Nota van beantwoording zienswijzen

Naar aanleiding van het ontwerpbestemmingsplan Bentwijck, Benthuisen

Behoort bij het besluit van de raad van Alphen aan den Rijn van <datum> (zaaknummer 382528)

Bijlage 1: Profiel De Bentlanden noord 28-04-2021

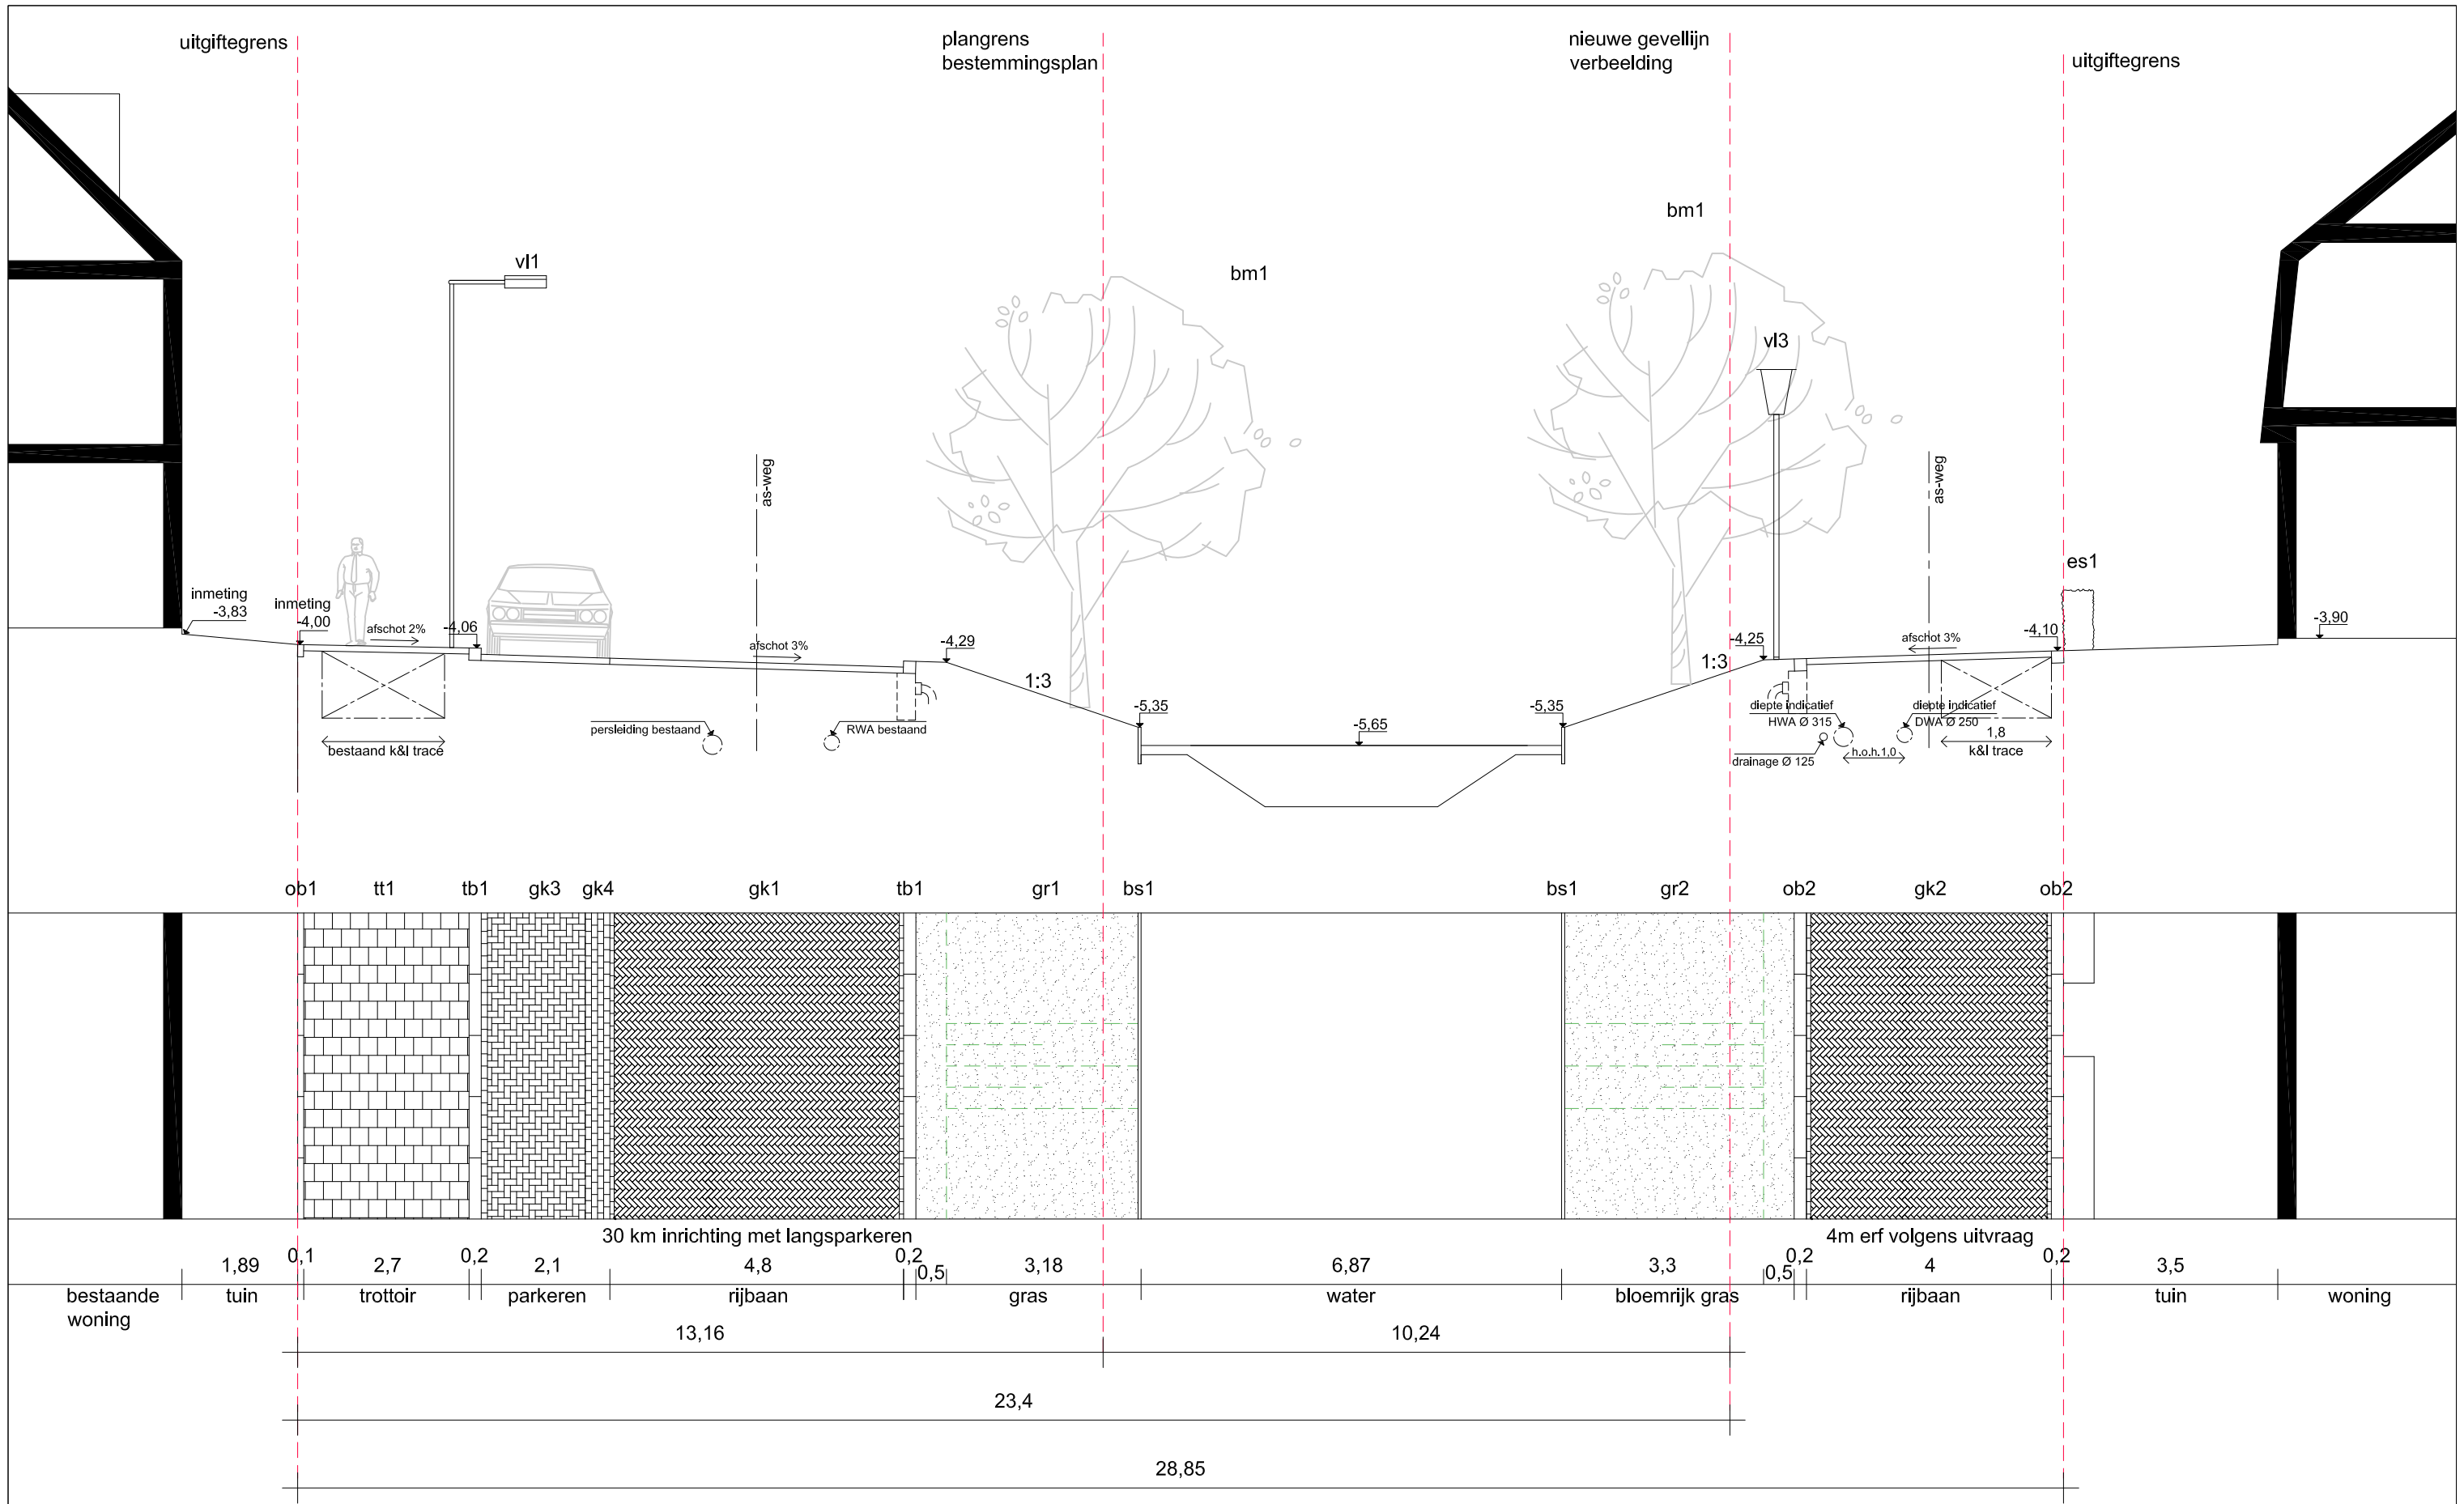
In het nieuwe profiel ten oosten van de Bentlanden wordt rekening gehouden met een groen- en waterzone van 13,35 meter. Het aandeel water hierin bedraagt 6,93 meter met aan weerszijde een groenstrook, breed totaal 6,42 meter. Het in de brief van 25 september 2019 verwoorde uitgangspunt van een groenzone van 10 meter breed wordt dan ook gerespecteerd, omdat het aandeel water naar onze mening onderdeel uitmaakt van deze 10 meter groenstrook. Ter informatie hebben wij een doorsnede van de Bentlanden Noord (bijlage 1) en Bentlanden Zuid (bijlage 2) bijgevoegd, waarin één en ander is aangetoond. Hieruit valt af te leiden dat het groengedeelte ter breedte van afgerond 3 m ten westen van de te graven watergang in het bestemmingsplan 'Benthuizen' ligt. De watergang en groenstrook ten oosten hiervan (minimale breedte 10 m) ligt in het plangebied Bentwijck. Alleen in het uiterste zuidelijke gedeelte loopt de bestemming 'Groen' iets taps af tot maximaal 1,1 m. Om toch ook hier een 10 m brede groenstrook te garanderen zal het plangebied voor dit gedeelte in westelijke richting worden vergroot. Hier geldt nu de bestemming 'Verkeer' op grond van het bestemmingsplan 'Benthuizen', waar ook groenvoorzieningen (nu al de feitelijke situatie) zijn toegestaan.

- a. *Verbeelding*: de bestemming 'Groen' wordt ten oosten van de Bentlanden verbreed tot 10 m in het bestemmingsplan Bentwijck en voor een smal gedeelte (max. 1,1 m) in het zuidelijk deel van het bestemmingsplan 'Benthuizen';
- b. Regels:
 1. artikel 3.1 lid c wordt als volgt gewijzigd: 'c. voetpaden;' (in plaats van 'voet- en fietspaden').
 2. Artikel 3.2, lid b sub 1 wordt als volgt gewijzigd: '3 m voor speelvoorzieningen.' (in plaats van nu '5 m voor speelvoorzieningen');
 3. Artikel 3.2, lid b sub 3 wordt als volgt gewijzigd: '2 m voor overige bouwwerken, geen gebouwen zijnde.' (in plaats van nu '3 m overige bouwwerken, geen gebouwen zijnde').

Bijlage 2: Profiel De Bentlanden zuid 28-04-2021

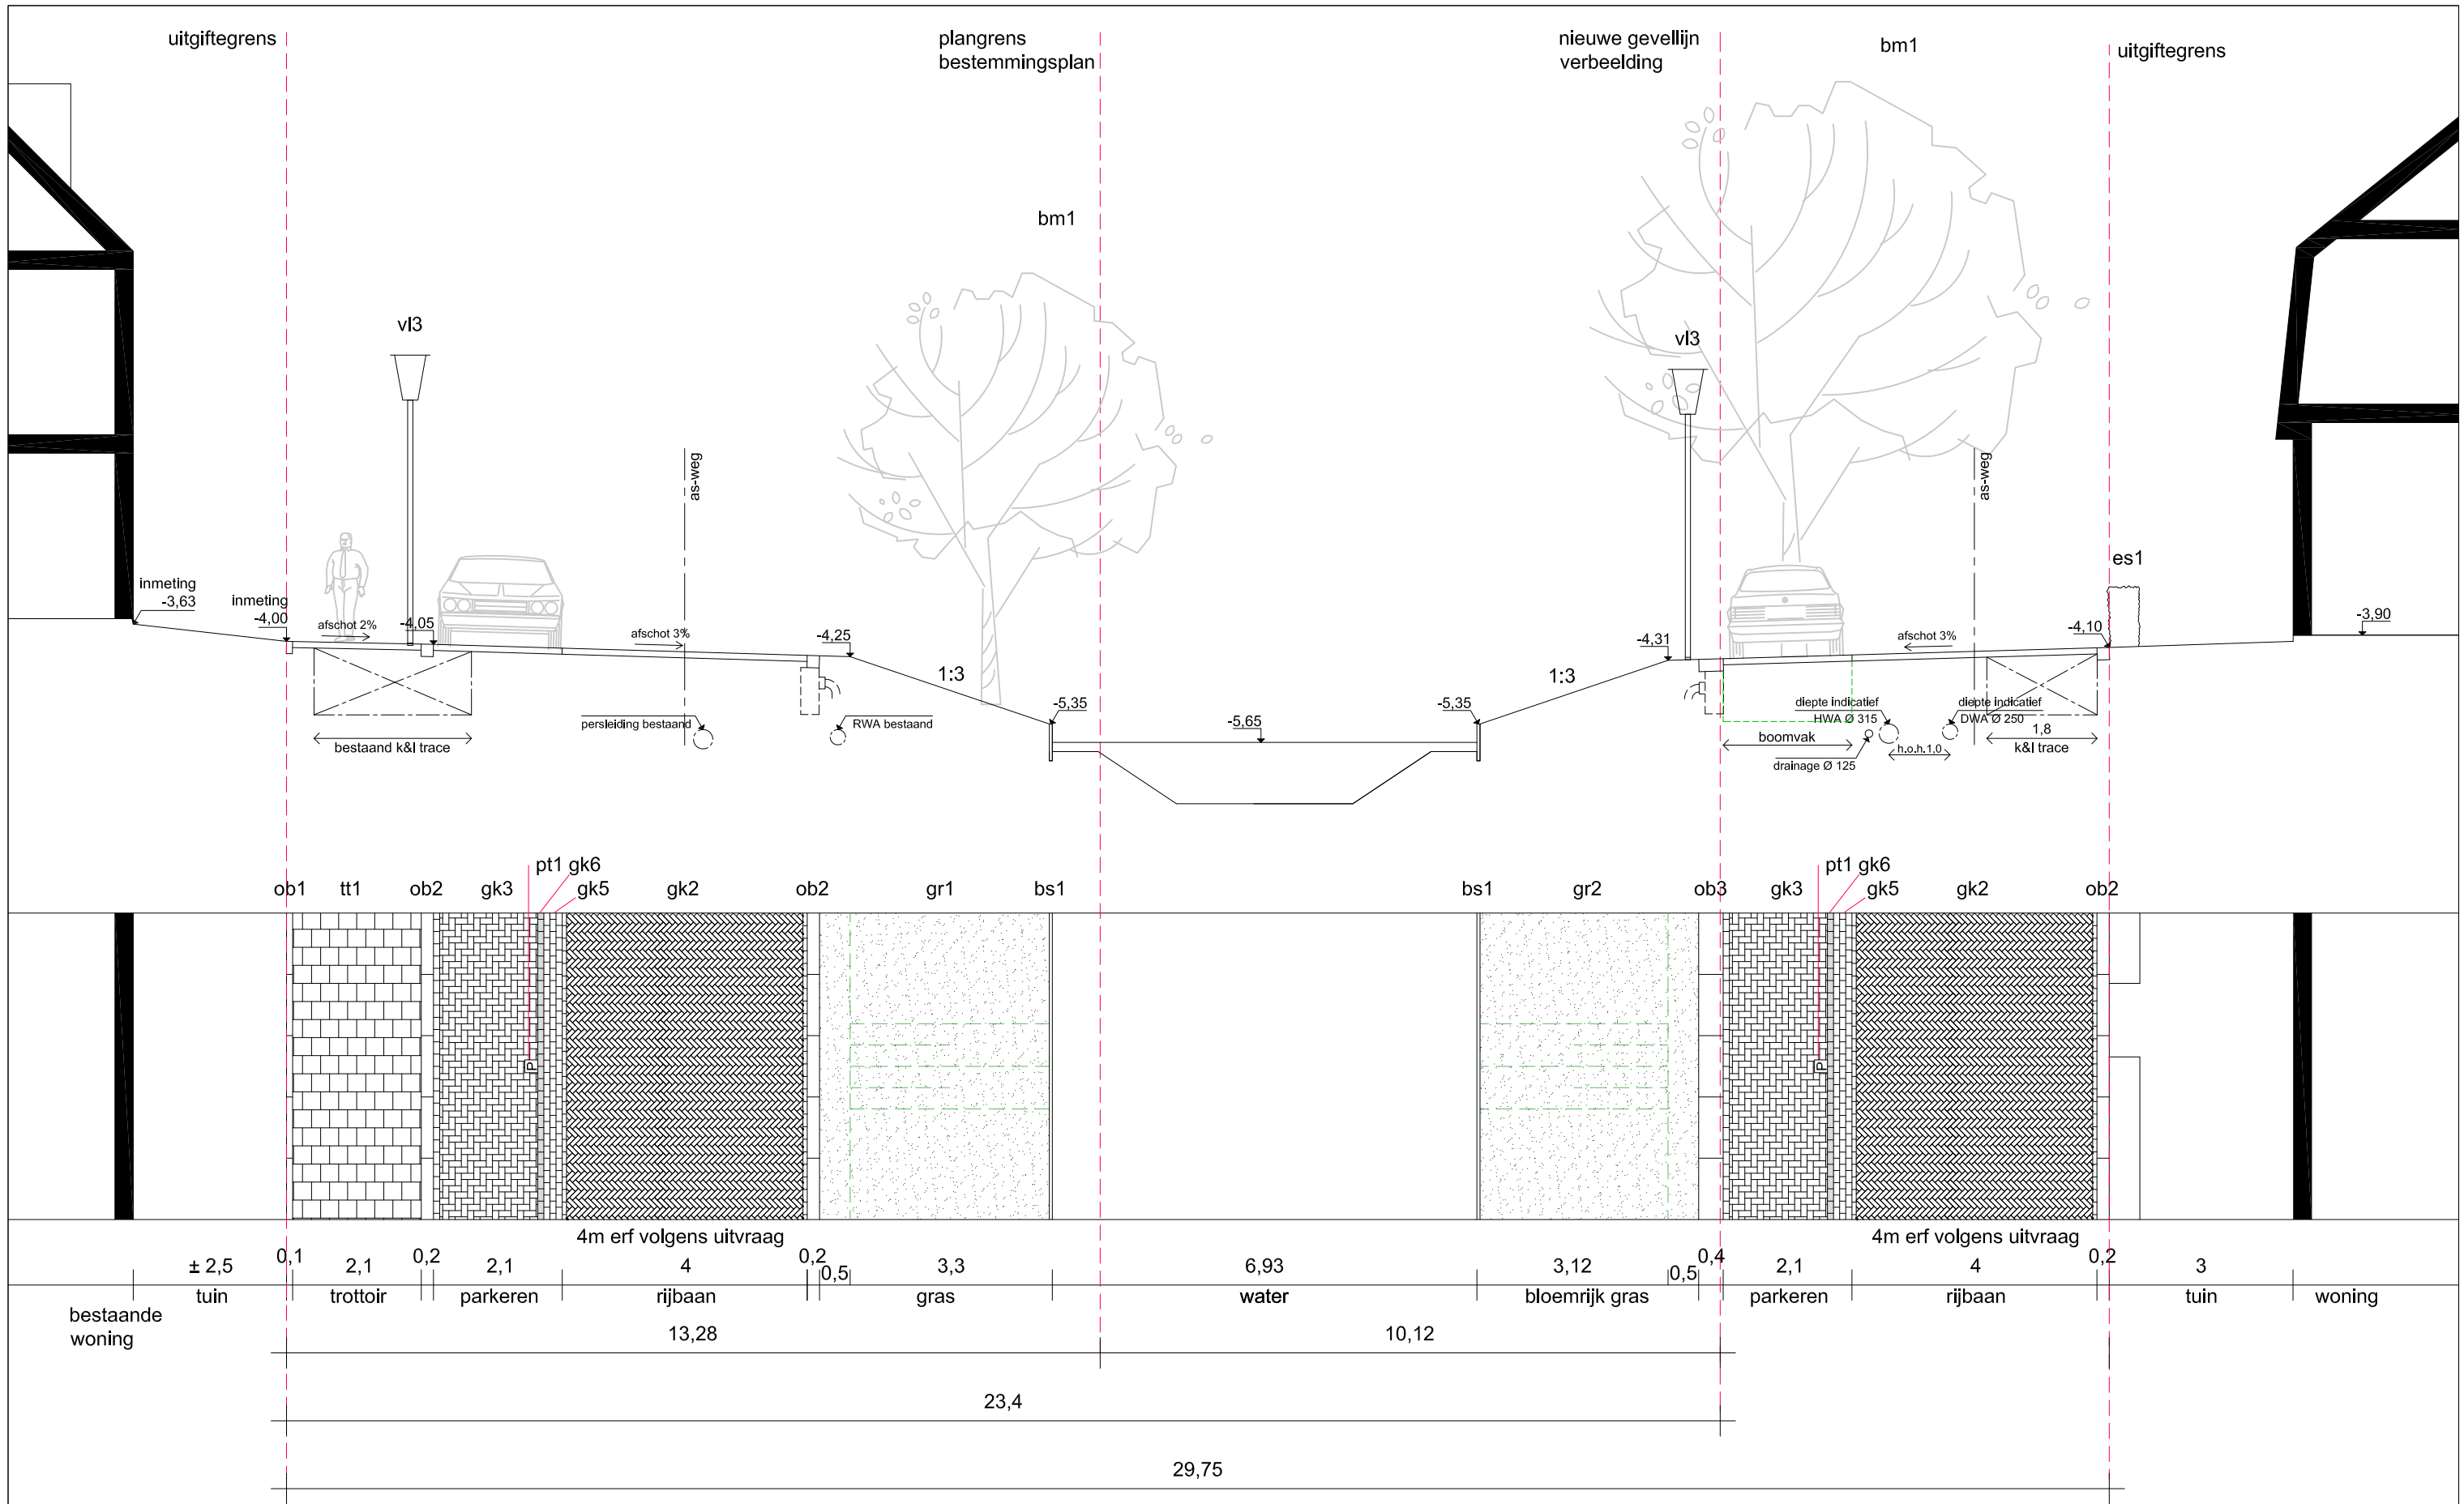
In onze brief van 29 september 2019 is als uitgangspunt bevestigd dat de afstand tussen de kavelgrenzen van de woningen aan de Bentlanden en de woningen in Bentwijck minimaal 23,4 m zal zijn. Deze toezegging wordt gerespecteerd. In het meest actuele inrichtingsplan wordt dit zelfs 29,75 m (zuidzijde) en 28,85 m (noordzijde) in plaats van 23,4 meter. Het laatste inrichtingsplan hebben wij als bijlage 3 opgenomen in deze Nota van beantwoording.

Met briefschrijvers zijn wij overigens van mening dat de afstand van minimaal 23,4 m tussen de kavelgrenzen van de bestaande en nieuwe woningen onvoldoende is geborgd in het bestemmingsplan. Uitgaande van een voorerfgebied van de woningen van 3 m betekent dit een afstand van (23,4 m + 3 m =) 26,4 m. De regels van de bestemming 'Woongebied' worden daarom als volgt aangepast (nieuwe tekst vet gedrukt):
